СЕРВИСНЫЙ БЮЛЛЕТЕНЬ

Публ. №SB14-004
(Регистрационный номер FHI B2013-140)
Сервисный департамент

Тема:	Изменение технических характеристик датчика нажатия педали сцепления для запуска двигателя
Применимость к системе:	Трансмиссия/Система привода
Применимость к деталям:	Датчик нажатия педали сцепления для запуска двигателя
Вступление:	В настоящем сервисном бюллетене приводится информация об изменении технических характеристик и номера детали для датчика нажатия педали сцепления для запуска двигателя на всех указанных ниже автомобилях. Кроме того, изменены технические характеристики и номер детали для педали сцепления на моделях Impreza и Forester с правосторонним управлением с системой автоматического запуска/остановки двигателя. При этом все данные изменения применимы только для моделей с механической трансмиссией.

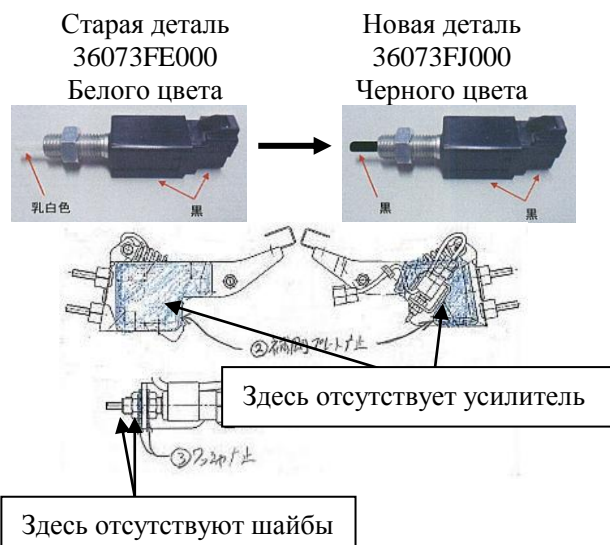
① В целях снижения уровня рабочих шумов изменен датчик нажатия педали сцепления для запуска двигателя.

1. Изменены номера деталей.
2. Изменен цвет штока.

② Удалены усилитель на кронштейне для установки датчика нажатия педали сцепления для запуска двигателя на педали сцепления и шайбы на датчике нажатия педали сцепления для запуска двигателя.

См. рисунок справа.

* Данное изменение применимо только к моделям Impreza и Forester с правосторонним управлением с системой автоматического запуска/остановки двигателя.

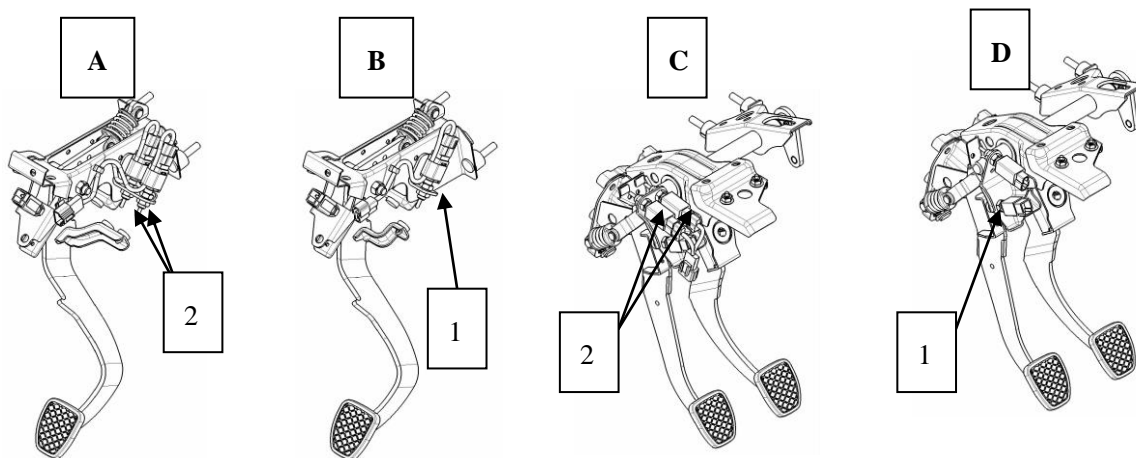
Модель	Левостороннее управление или правостороннее управление	Система автоматического запуска/остановки двигателя	①	②
A	Forester, Impreza и XV	Правостороннее управление	Да	Применимо	Применимо
B	Forester, Impreza и XV	Правостороннее управление	Нет	Применимо	Не применимо
	Legacy и Outback, BRZ	Правостороннее управление	Нет	Применимо	Не применимо
C	Forester, Impreza и XV	Левостороннее управление	Да	Применимо	Не применимо
D	Forester, Impreza и XV	Левостороннее управление	Нет	Применимо	Не применимо
